## STANOVISKO

***k navrhovanej činnosti/stavbe „Hotel Čerešne a Parkovisko Polianky“ vypracované na základe jej odborného posúdenia v súlade s ustanovením § 16a ods. 3 zákona č. 364/2004 Z. z. o vodách a o zmene zákona SNR č. 372/1990 Zb. o priestupkoch v znení neskorších predpisov (vodný zákon) v znení neskorších predpisov***

Výskumný ústav vodného hospodárstva Bratislava na základe odborného posúdenia predloženej navrhovanej činnosti/stavby „**Hotel Čerešne a Parkovisko Polianky**“ poskytuje nasledovné stanovisko:

Obrázok č. 1: \_ Zaujmové územie – dotknuté útvary podzemných vôd

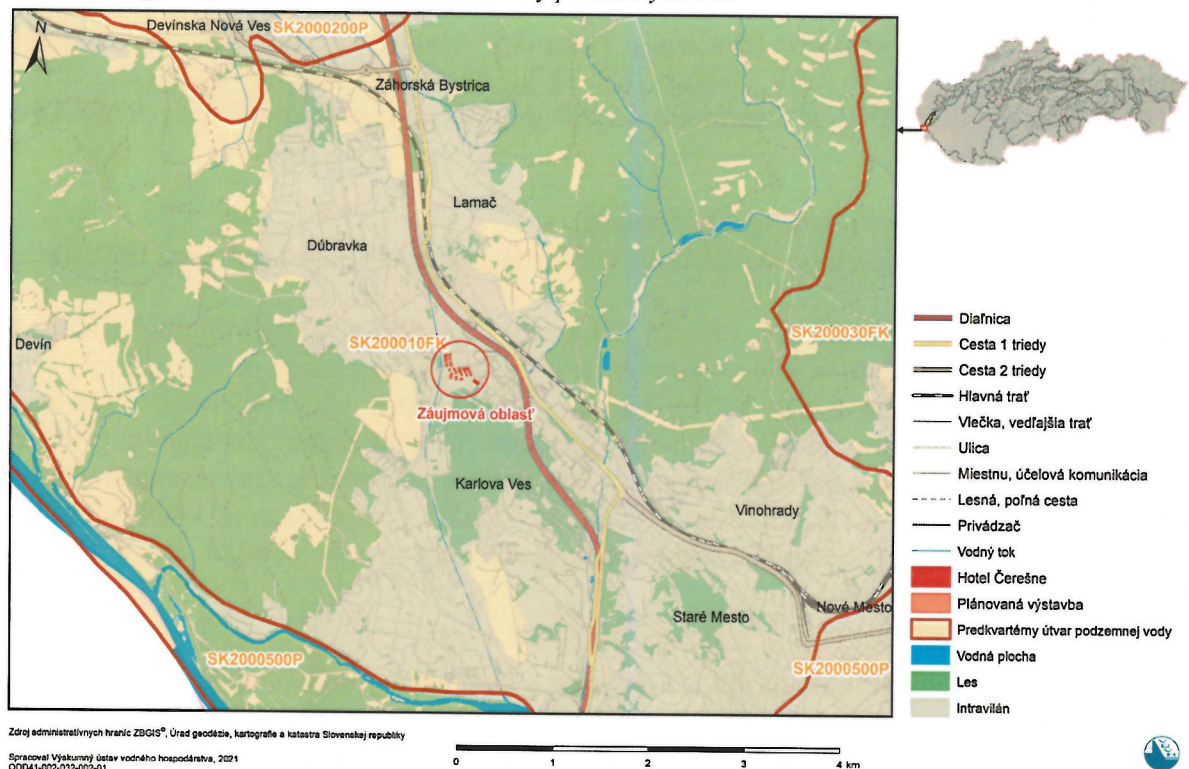
Lokalita navrhovanej činnosti/stavby „*Hotel Čerešne a Parkovisko Polianky*“ je situovaná v čiastkovom povodí Dunaja. Dotýka sa útvaru podzemnej vody predkvartérnych hornín SK200010FK Puklinové a krasovo-puklinové podzemné vody Pezinských a Devínskych Karpát (tabuľka č. 1 a obrázok č. 1).

Útvary podzemnej vody kvartérnych sedimentov sa v predmetnej lokalite nenachádzajú. Útvary povrchovej vody sa priamo v predmetnej lokalite nenachádzajú. Pri západnom okraji záujmovej lokality preteká povrchový tok Čierny potok (Suchá Vydrica), ktorý nie je vymedzený ako útvary povrchovej vody a tečie pozdĺž celej trasy v zakrytom koryte okrem ústia do Karloveského ramena.

Obrázok č. 2: Zaujímavé územie – prieskumné vrtu a generálny smer prúdenia podzemnej vody

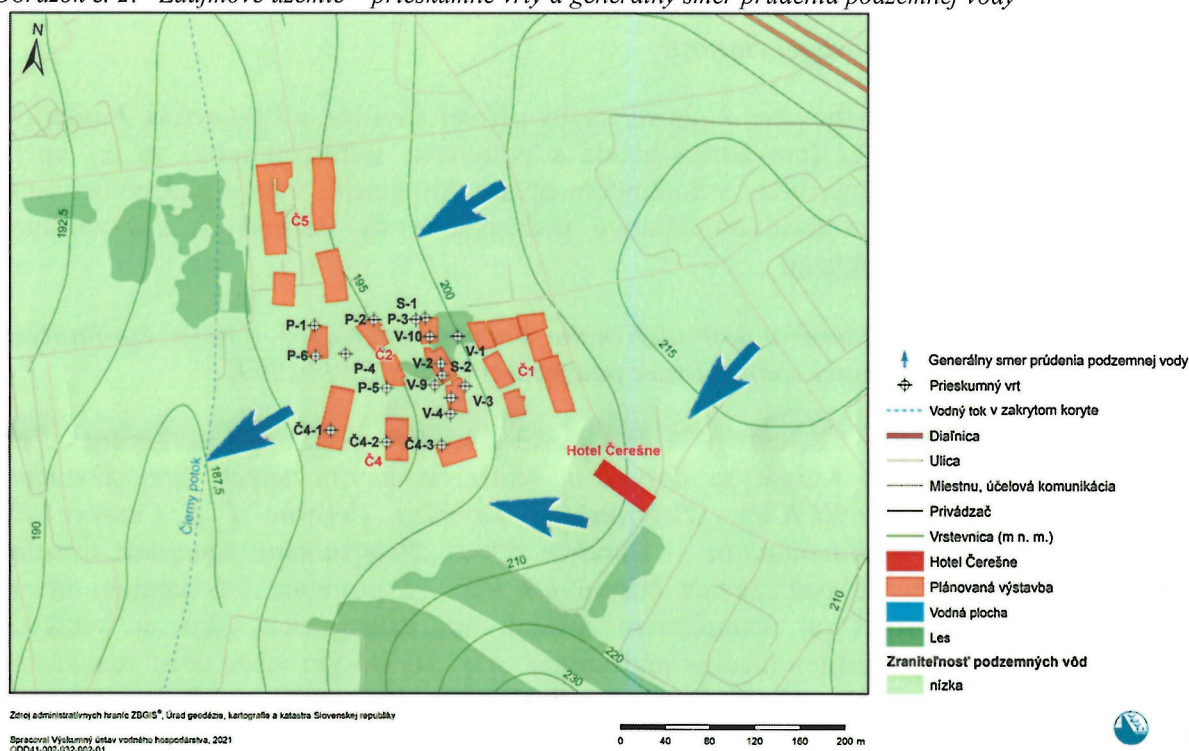
Riešená lokalita sa nachádza na území s nízkou zraniteľnosťou podzemných vôd (obrázok č. 2).

preferované cesty – prevláda puklinový charakter zvodnenia. Podzemné vody nevytvárajú súvislú hladinu podzemnej vody. Vzhľadom na proces ich tvorby majú napätý charakter a smer ich prúdenia dokumentuje obrázok č. 2.

Podzemná voda bola vo forme rôzne silných prítokov do vrtov zistená v čase prieskumu na záujmovom území všetkými realizovanými sondami P-1 až P-6 (tabuľka č. 2). Prítoky podzemnej vody boli zistené v hĺbke 3,8 až 6,1 m, Po 1 až 4 hodinách dosahovala hladina podzemnej vody v týchto sondách 1,7 až 5,4 m p.t., t.j. 187,4 až 195,8 m n.m.. Režim podzemnej vody je závislý od atmosférických zrážok. Prúdenie podzemnej vody sauskutočňuje najmä vytvorenými preferovanými cestami v priepustnejších polohách neogénu, preto nevytvára súvislú hladinu. V čase po dlhodobých intenzívnych zrážkach a hlavne v jarných mesiacoch po topení sa snehu je potrebné uvažovať s výskytom, prítokom podzemnej vody aj z vyšších vrstiev ílovito-piesčitého súvrstvia a hladiny môžu byť ustálené o minimálne 1.0 m vyššie voči teraz zisteným úrovniam.

Podzemná voda bola v záujmovom území overovaná aj prieskumnými vrtmi Č4-1, Č4-2 a Č4-3 realizovanými v rámci inžiniersko-geologického prieskumu EKO GEOS-ŠK, s.r.o. Bratislava (Ing. Juraj Škvarka) január 2020. Podzemné vody v záujmovom území boli zistené v hĺbke 4,60 až 6,00 m p. t. (tabuľka č. 2), pričom jej výskyt bol viazaný na polohy neogénnych nesúdržných zemín – pieskov ílovitých.

Výsledky prieskumných prác potvrdili nepriaznivé hydrogeologické pomery. Prítomnosť ílovej zložky, ako produktu chemického zvetrávania neogénnych konglomerátov, robí tento materiál takmer nepriepustným. I zrnitostne priaznivejšie polohy pieskov z dôvodu vysokého obsahu ílovej zložky sú veľmi nízko priepustné, čo obmedzuje ich dopĺňovanie infiltrovanými zrážkami.
